COMMUNE DE BOIS-COLOMBES

Modification du Plan Local d'Urbanisme

2. Rapport de présentation

Enquête publique	Approbation
du 13 octobre 2008 au 14 novembre 2008	24 mars 2009

Plan de zonage PLU juin 2007

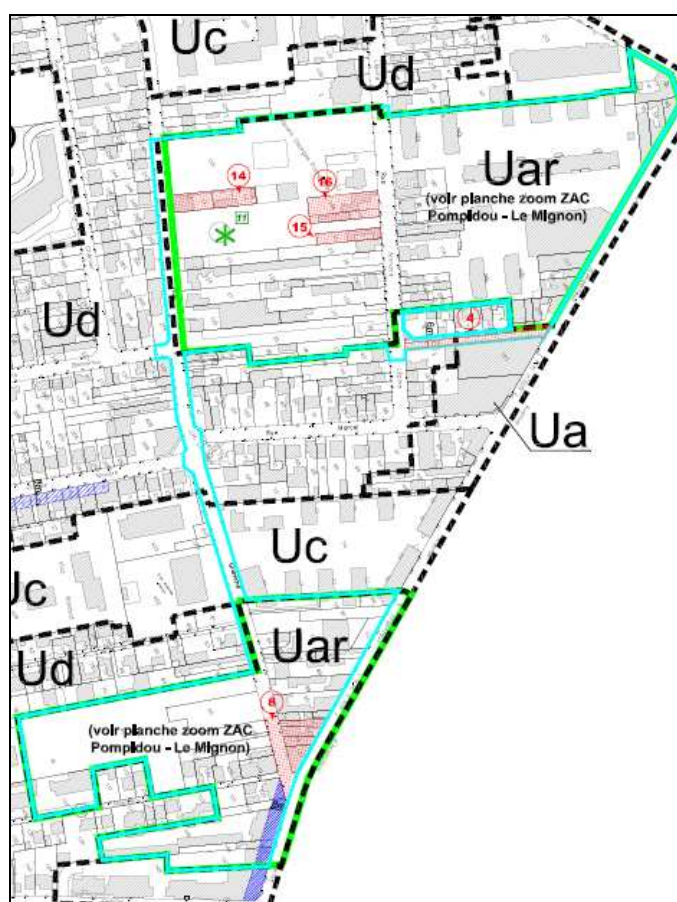
Néanmoins, dans un souci de simplicité et de lisibilité entre la Z.A.C. désormais créée et la zone Uar lui correspondant, il apparaît nécessaire de faire coïncider les périmètres respectifs (à l'exception des voiries de liaison entre îlots). Pour autant, les vocations de parc et d'habitat moins haut en vue d'assurer une interface et une transition harmonieuse avec la zone Ud de la partie du périmètre intégrée à la zone Uar restent inchangées. Cet aspect a été particulièrement travaillé avec soin dans la conception du projet détaillé ainsi qu'il est décrit au dossier de création.

Aussi, la Z.A.C. Pompidou Le Mignon sera soumise aux seules dispositions réglementaires de la zone Uar, qu'elles relèvent du document graphique de type « zoom » ou des prescriptions écrites.

Plan de zonage PLU modifié

Plan de zonage PLU juin 2007 – PLU modifié

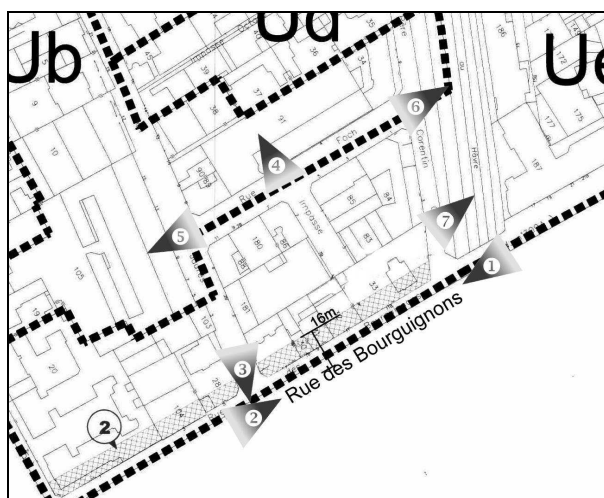
Afin de conférer à ce tronçon de la rue des Bourguignons des possibilités d'évolution cohérentes avec sa vocation et sa situation, il est proposé d'en modifier le zonage et de l'intégrer à la zone Ue, de type « cœur de ville », plus adaptée à traiter une opération d'ensemble, avec regroupement de parcelles, de par son règlement à caractère plus volumétrique (implantation à l'alignement, traitement au gabarit,...) et ses destinations imposées (dont l'activité en rez-de-chaussée sur la rue des Bourguignons) que la zone Ub, actuelle, de type semi-dense, au traitement davantage destiné à la parcelle.

Plan de zonage PLU juin 2007 – PLU modifié

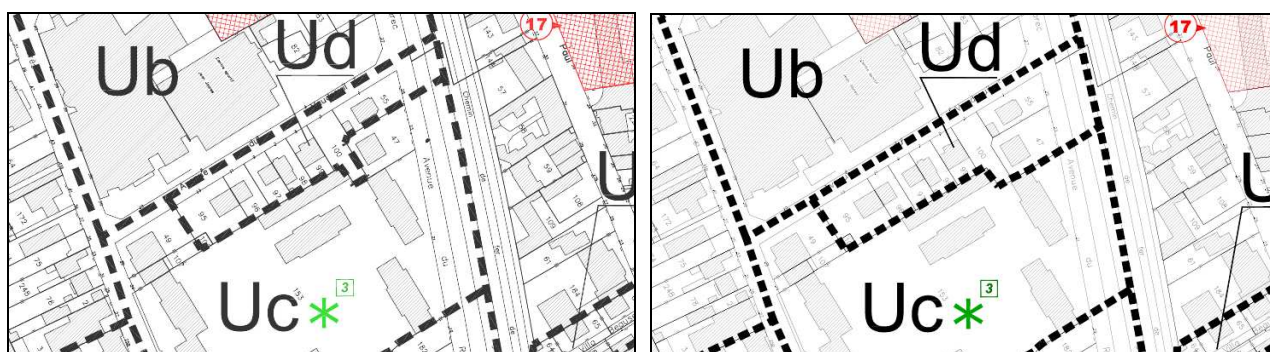
Le secteur de la rue Jean-Jaurès classé en zone Uc, tel que décrit au rapport de présentation p.88 correspond principalement à la résidence « Jean-Jaurès », ensemble d'immeubles collectifs hauts, conformément à la vocation de cette zone. Il semble que la délimitation englobant le pavillon situé au 23 rue du R.P.C. Cloarec soit en conséquence erronée, d'autant plus qu'elle scinde une unité foncière (composée de deux parcelles R47 et R100 respectivement 23 rue du R.P.C. Cloarec et 3 avenue du Vaudreuil).

Aussi il est proposé de corriger cette délimitation en réintégrant la parcelle R47 au sein de la zone Ud, modification mineure au plan de zonage.

Ce zonage sera garant d'une évolution respectueuse de l'environnement pavillonnaire de l'avenue du Vaudreuil et de l'angle qu'elle forme avec la rue du R.P.C. Cloarec.

Document graphique « zoom » de la Z.A.C. des Bruyères

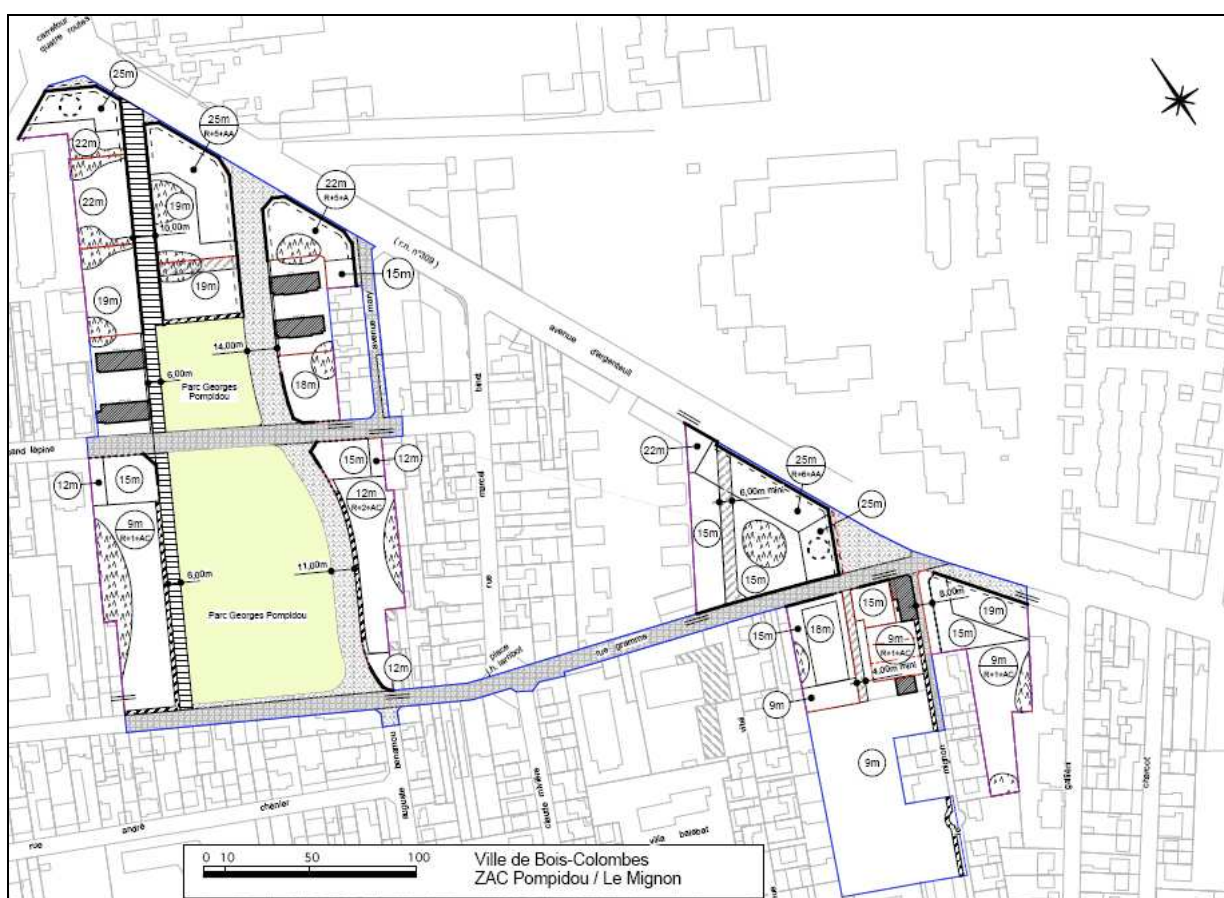
Le zoom de la ZAC des Bruyères est précisé pour sa partie sud-est comprise entre les voies ferrées.

La modification du P.L.U. fait ainsi évoluer l'emprise de ces espaces publics en rendant cohérente la largeur de la voie projetée perpendiculairement à la rue de Bois-Colombes dans le prolongement de la voie bordant le site du Centre Technique Municipal (CTM, cf. mention EP 3 sur le document graphique) en cours de construction.

La modification du P.L.U. augmente également l'emprise de ces espaces publics prévus le long de la rue de Bois-Colombes pour conforter le rôle d'entrée de ville de ce secteur.

- les règles d'implantation délimitées sur le document graphique évoluent, de façon à obtenir un rapport moins rigide entre les espaces bâtis et les espaces publics reconfigurés ;
- comme pour les autres parties de la Z.A.C., le secteur objet de la modification doit être aménagé de sorte que des percées et des transparences permettent une meilleure insertion du site avec son environnement.

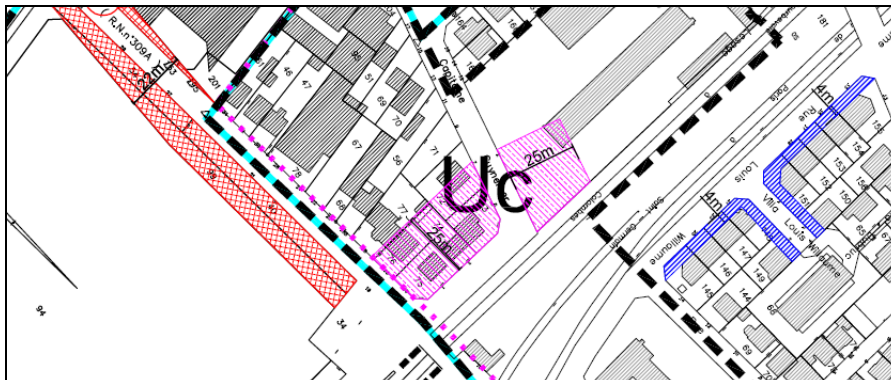
a - Ajout d'une bande de hauteur alternative en zone Uc, rue du Capitaine Guynemer, le long de la voie ferrée

Il s'agit de s'assurer d'une ligne de hauteur du bâti cohérente et harmonieuse le long de la voie ferrée. En effet, à terme, un linéaire bâti se constituera entre les bureaux situés le long de la rue Nordling, d'une hauteur de 28m, jusqu'à l'immeuble barre HLM de rue Guynemer qui surplombe avec 30m de hauteur.

L'article 10 de la zone Uc prévoit une hauteur plafond de 18m de façon générale et 25m pour les terrains donnant sur l'avenue de l'Europe. Une bande de hauteur alternative (25m à l'égout, 27m au faitage) permettra un lissage intermédiaire entre les bureaux et la barre HLM et évitera ainsi tout effet de construction nouvelle en « dent creuse », c'est-à-dire, dont l'échelle de hauteur viendrait en forte rupture avec celle des constructions avoisinantes.

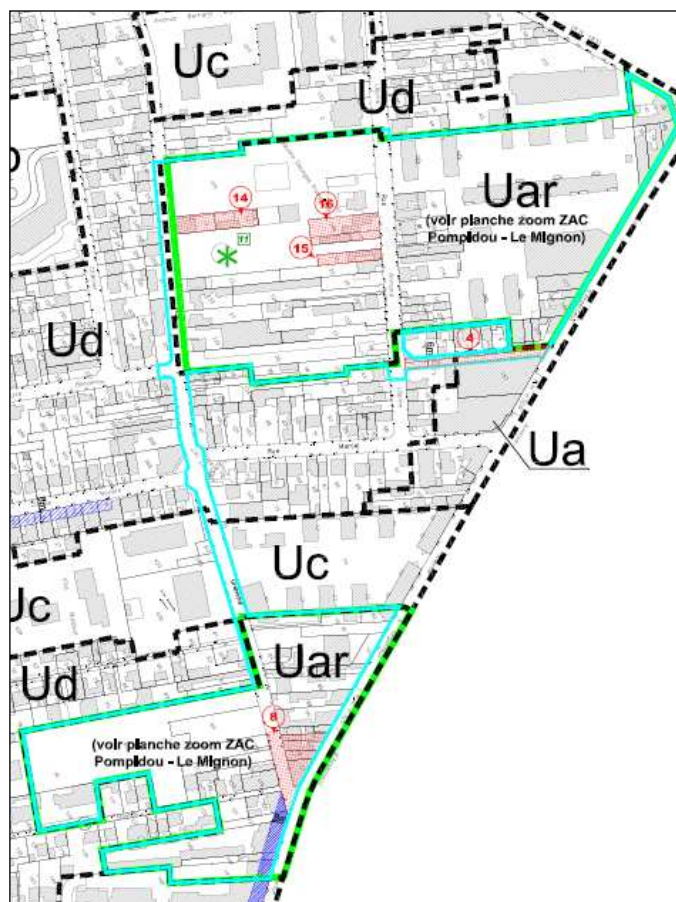
L'organisation spatiale de l'opération ayant été déterminée telle qu'exposée et justifiée au dossier de création de celle-ci, joint en annexe au présent dossier, un document graphique « zoom » a pu être ajouté et le document graphique de zonage reporte ainsi à ce dernier.

De même, le document graphique « zoom » délimitant les espaces publics, il convient de s'assurer de la cohérence de ces délimitations avec les emplacements réservés pour voirie. Aussi, l'emplacement réservé n°4 est modifié.

Enfin, les périmètres de constructibilité limitée inscrits au titre de l'article L.123-2a du code de l'Urbanisme permettent de contenir l'évolution d'un secteur dans l'attente de l'établissement d'un projet d'ensemble. Inscrit sur l'ilot Pompidou soumis désormais aux prescriptions et servitudes relevant d'un périmètre de Z.A.C., cette disposition n'a plus de pertinence.

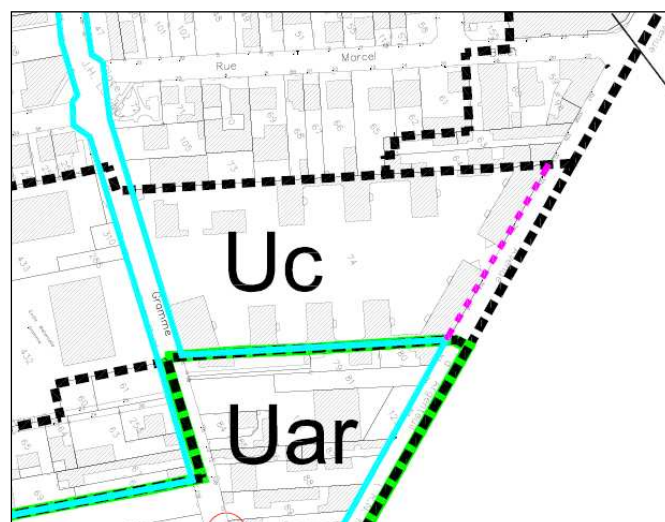
L'article Uc-14 prévoit que le Coefficient d'Occupation des Sols n'est pas applicable sur les terrains ayant une façade sur l'avenue d'Argenteuil et renvoie au figuré par pointillés au document graphique de zonage.

Or ce dernier n'avait pas été reporté ; l'erreur matérielle rendant incohérent le document graphique aux prescriptions écrites, il est proposé de corriger le document graphique en ce sens.
